Stéphane du CREST de VILLENEUVE
Commissaire enquêteur
3 avenue Jean Jaurès
91940 Gometz le Châtel
Stephane.ducrest@gmail.com
06 80 01 29 71

Gometz le Châtel le 30 août 2023

Déclaration de projet de construction de logements valant mise en compatibilité du PLU à CERNY (Essonne)

Rapport d'enquête Avis et Conclusions du Commissaire Enquêteur

PADD modifié

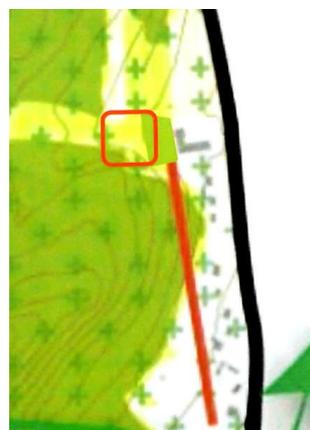
Le projet s'inscrit dans le PADD de la commune puisqu'il permet la **diversification du parc de logements**. Cependant, sur la carte de synthèse, on retrouve un trait rouge, dont la légende indique : « *stopper l'étalement urbain* ».

Afin de ne pas fragiliser le projet souhaité par la commune, **la carte est modifiée en conséquence et le trait est raccourci, afin d'éviter toute interprétation.**

*Cette modification du PADD est justifiée car il apparaît que l'esprit du législateur, à la lecture du rapport de la Commission des lois au Sénat, loi du 13 juillet 2006 portant engagement national pour le logement, est bien que l'opération d'aménagement pouvant faire l'objet d'une déclaration de projet emportant mise en compatibilité du PLU **ne porte pas atteinte à l'économie générale du PADD, à moins qu'elle ne soit le fruit d'une initiative de la commune.***

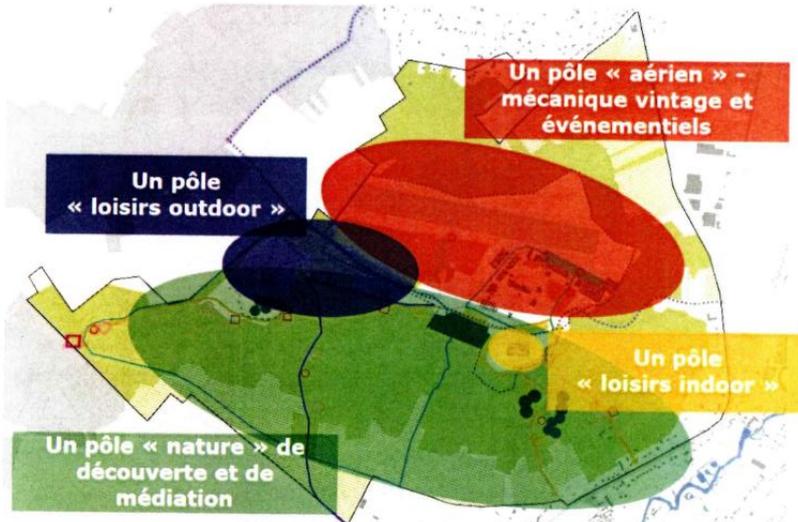
Ce projet contredit la stratégie de développement du plateau de l'Ardenay telle qu'elle résulte du plan d'aménagement et de développement durable de la commune de Cerny qui précise au point 3.2 :« encourager le développement de l'économie touristique et de loisirs » :

« Faire du plateau de l'ARDENAY le fer de lance du développement touristique (Aérodrome de Cerny la Ferté-Alais, mono-plane Morane Saulnier, musée volant, studio de cinéma, milieux naturels etc.

A-1 le projet altère un corridor de continuité écologique déjà fragilisé :

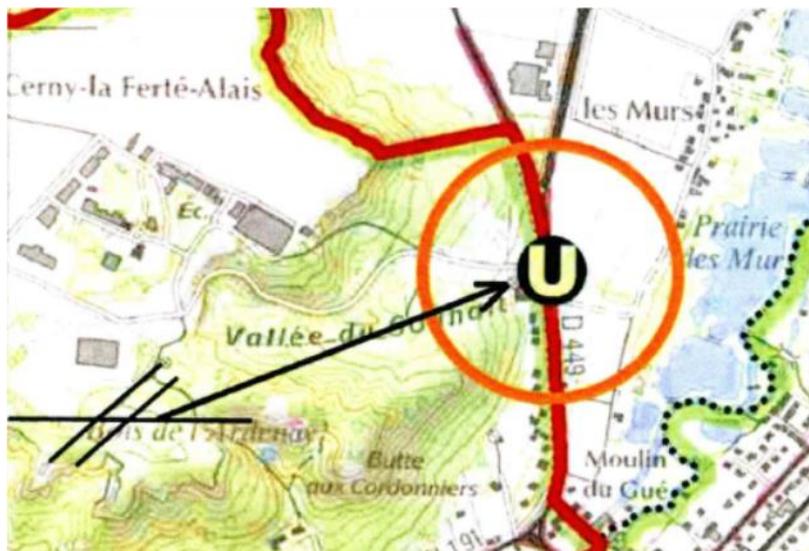
Et ce alors que la cartographie du SRCE mentionne expressément que ce corridor écologique est déjà affecté par un point de vulnérabilité à l'emplacement du projet (document 6 : Positionnement d'un « U » : passage difficile dû au mitage par l'urbanisation cf. Nomenclature du SRCE).

En l'espèce cet obstacle provient du bâtiment existant affecté au SDIS.
Par définition la réalisation du projet est de nature à aggraver cette vulnérabilité reconnue.
